**Dodatek č. 1 ke Smlouvě o dílo, č. 0010/0/OPRI/24, ze dne 2
2. 5. 2024**

Obracíme se na Vás s žádostí o vytvoření dodatku ke smlouvě č.0010/0/OPRI/24 - Vybudování chlazení v objektech Úřadu MČ Praha 5, Štefánikova 13, 15 a 21.

Akce: Vyjádření k instalaci 3x jednotka VZT na střeše schodišťového traktu

Akce: Vyjádření k instalaci 3x jednotka VZT na střeše přízemní vestavby ve vnitrobloku

Obr,3

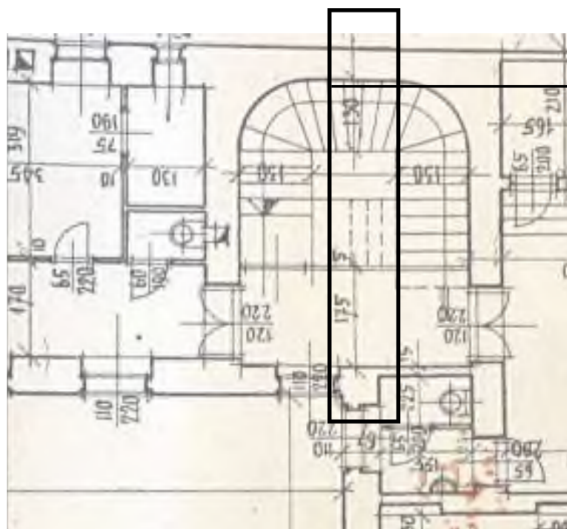
Na Obr. 3 je patrný rozsah schodišťového traktu (půdorys 3.NP převzat z původní archivní dokumentace, k nástavbě z r.1995 se dokumentace nedochovala)

Pod linií na styku sedlové střechy uličního křídla a pultové střechy nad částí schod. traktu není nosná stěna ale nějaký dodatečně vložený podvlak na rozpětí cca 5m.

Vzhledem k malé rezervě ve všech konstrukcích z r. 1995 **umístění jakéhokoliv dalšího zatížení s charakterem stálého zatížení, včetně umístění plánovaných VZT jednotek, nad nebo u této linie ze statického hlediska NENÍ VHODNÝ A NEDOPORUČUJI HO !!!**

V případě, že by dodavatel na tomto umístění trval, pak je nutné:

- 1/ provést doplňující průzkum včetně destrukčních sond pod podhledy pro ověření stávajících primárně nosných prvků a následně provést jejich výpočetní posouzení
- 2/ Nakonec v ploše pod VZT jednotky doplnit plošné prkenné bednění pod plechovou krytinu.

Závěr : Pro VZT jednotky je zapotřebí hledat vhodnější místa, například v liniích nad původními nosnými stěnami objektu !

Obr.1

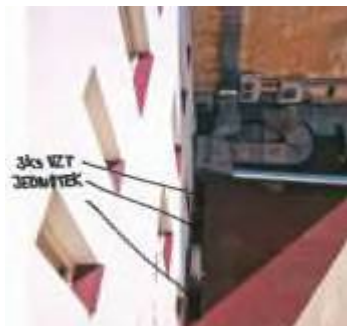
Specifikace umístění dodavatelem , doplněná zákresem – viz Obr.1

K objektům ve vnitrobloku se nám nepodařilo dohledat žádné podklady, vyjma těch dohledaných ve volně přístupných internetových zdrojích. Žádná archivní dokumentace k těmto objektům ve Stavebním archivu není dochována. Jediný dohledaný půdorys je s datem z r. 2000 – viz obr.1 a v něm je patrné, že ve vnitrobloku byla v té době pouze přízemní přístavba podél štítu sousedního objektu. Tomu odpovídá i archivní foto z r. 2007 – viz Obr.2. V čase byly pak ve vnitrobloku provedeny další stavební úpravy. Původní stěny přístavby byly vybourané a nově byla provedená přístavba podél dvorního křídla objektu – viz foto Obr.3, datace 2016-2018. Ani k této části objektu není dostupná žádná dokumentace. Orientace všech obrázků - ulice Štefánikova na straně spodního okraje.
